改善箇所説明図

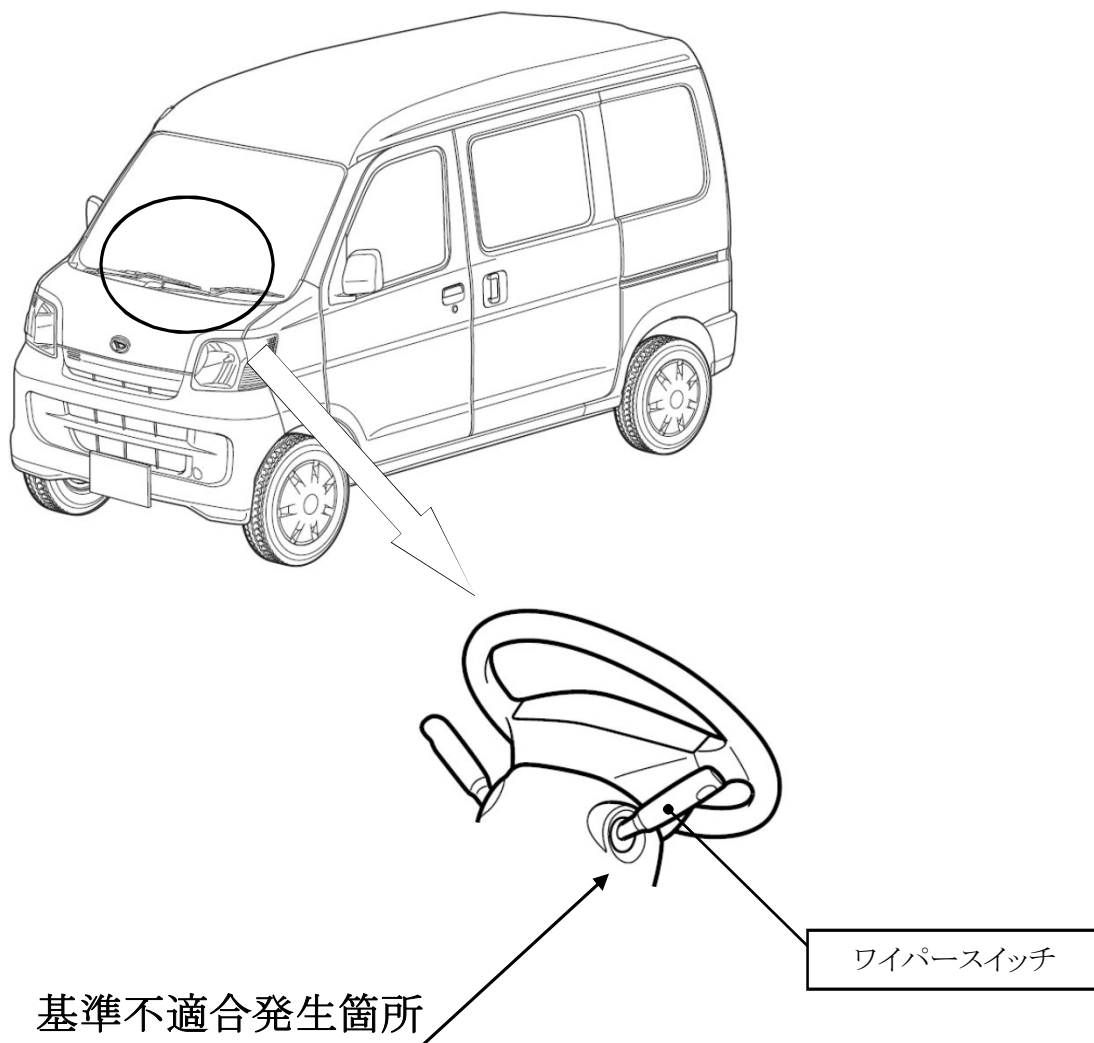
ワイパースイッチにおいて、製造が不適切なため、接点部にグリスが塗布されていないものがある。そのため、そのままの状態で使用を続けると、接点部の摺動抵抗が大きくなり接点に変形し、最悪の場合、導通不良となりワイパーが作動しなくなるおそれがある。

全車両、ワイパースイッチの製造番号を確認し、該当するものは良品と交換する。
